静岡県および御前崎市による津波対策工事ほか追加工事の 点検および確認について(第104回)

2021年6月23日

燃料プールスプレイ系概要図

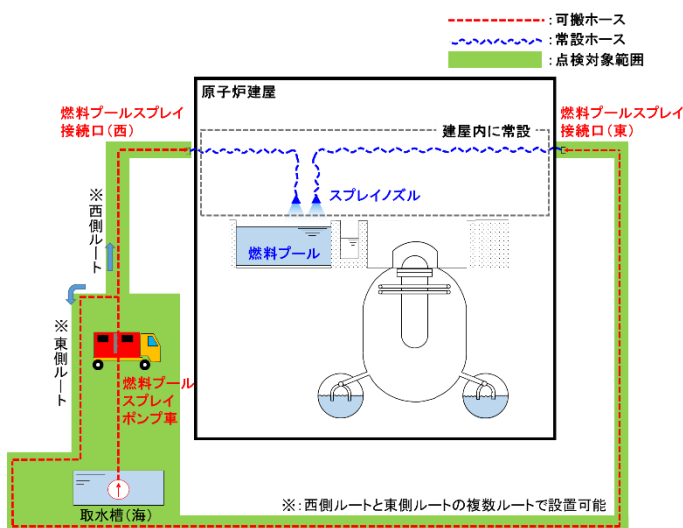
静岡県から「燃料プールスプレイ系の可搬ホースと燃料プールスプレイポンプ車について、現場確認および書類確認をおこなった。本日の点検で、中部電力の計画どおりに実施されていることを確認した。本設備は実際に重大事故が発生した際の最終手段として使用する設備であるため、使用しなければならない際には確実に対応できるように、訓練を重ねていただきたい。」との講評をいただきました。

御前崎市から「燃料プールスプレイ系の可搬ホースと燃料プールスプレイポンプ車について、現場確認および書類確認をおこなった。本日の点検で、計画どおりに配備がなされていることを確認した。今後、建屋内の工事も続くため、引き続き安全に工事を進めていただくようお願いする。」との講評をいただきました。
